月安全质量检查记录

单位名称: 兰考恒大家居联盟产业园光伏发电项目(皮阿诺 3.5856MW)

编号: GFDZJBM14-003

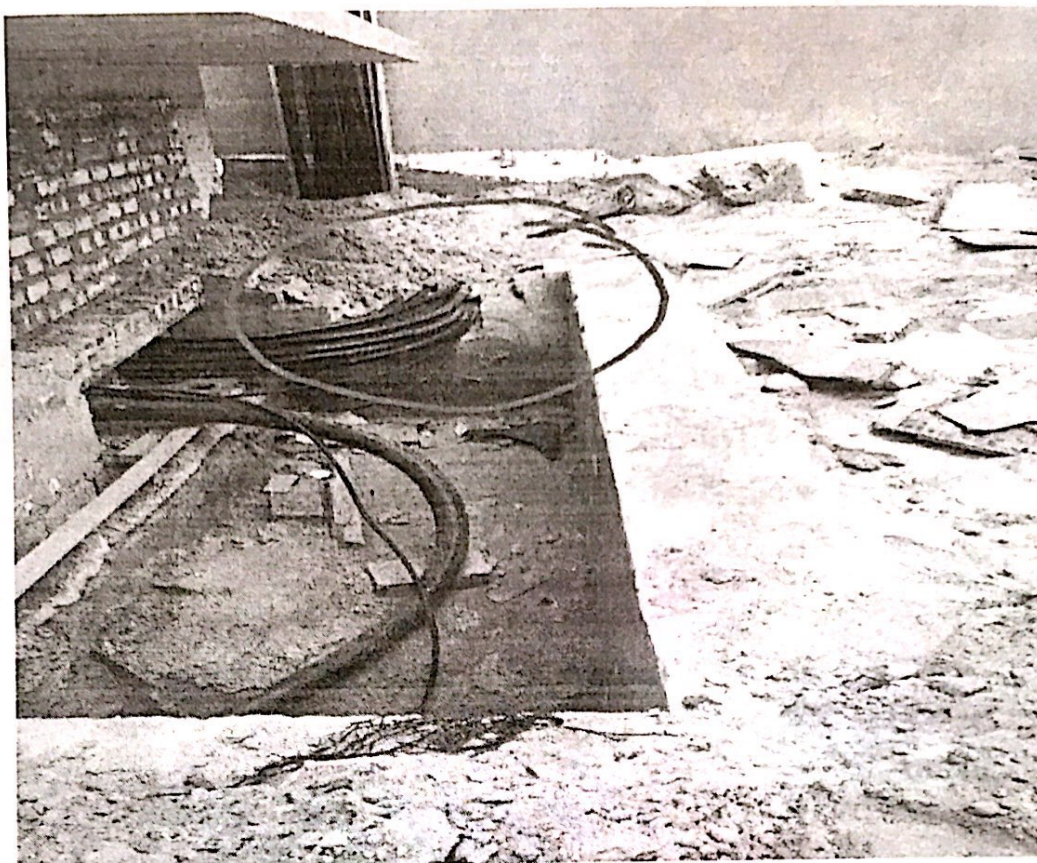
- 1、D 号屋面电缆桥架内电缆敷设不规范, 2*70mm² 电缆与 1*4mm 相互缠绕等现象。
- 2、D 号屋面施工垃圾清理不到位, 存在问题为:
 - (1)、屋面接地扁铁焊接点处焊渣未清理。
 - (2)、检修通道玻璃钢材质方格粘接废料掉渣未清理。
 - (3)、屋面东部四个汇流箱处 1*4mm² 线头未清理。
- 3、箱逆变设备处电缆并未做安全防护, 且四周施工垃圾未清理到位。
- 4、开关站处临时用电线路未做安全保护, 存在较大安全隐患。
- 5、屋面电缆桥架下引处至电缆井处电缆敷设深度不符合设计要求(敷设深度至地平面 80mm)
- 6、D 号与 E 号楼面之间多余的电缆桥架未收集归库, 存在较大丢失隐患。
- 7、施工仓库(集装箱)材料堆放处未配置灭火器, 存在着极大的安全隐患。

箱逆变设备处电缆井未做防护以及四周施工垃圾清理不到位

施工单位对检查小组提出的各项问题要认真落实, 逐条落实, 积极整改。整改完成后报监理项目部进行检查验收。对检查小组提出的问题未整改的部分, 监理项目部将采取必要的措施, 进行管控。(整改期限于 2018 年 12 月 30 日下午五点前完成整改)。

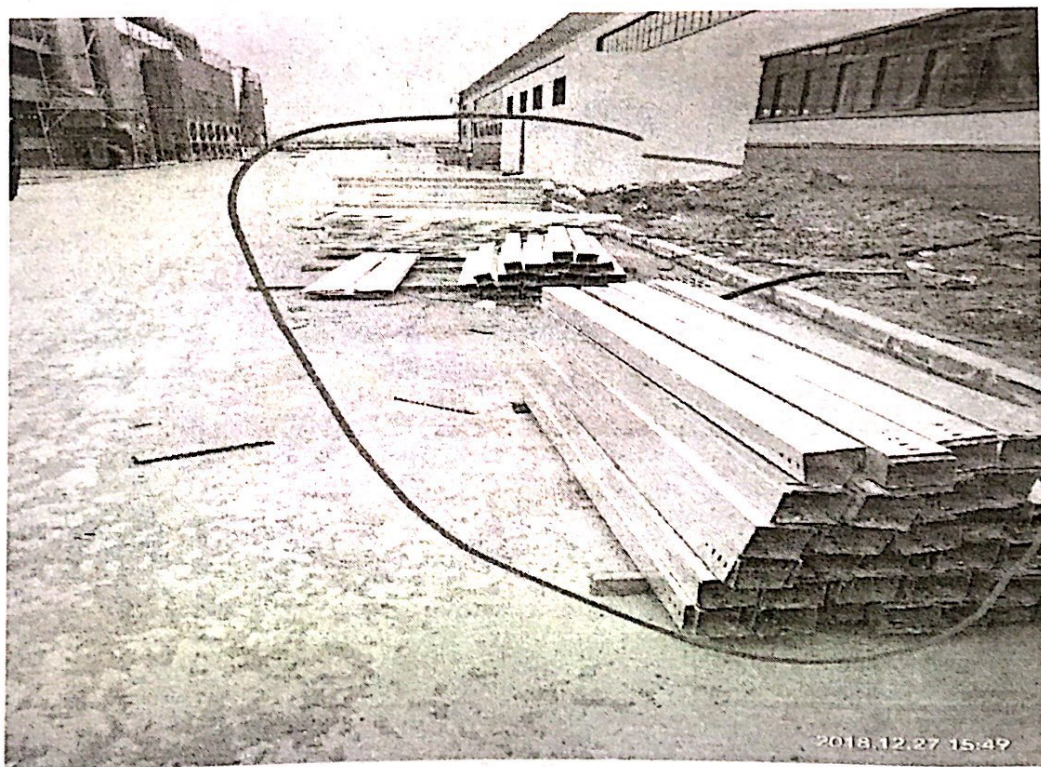
临时用电线路未做安全保护
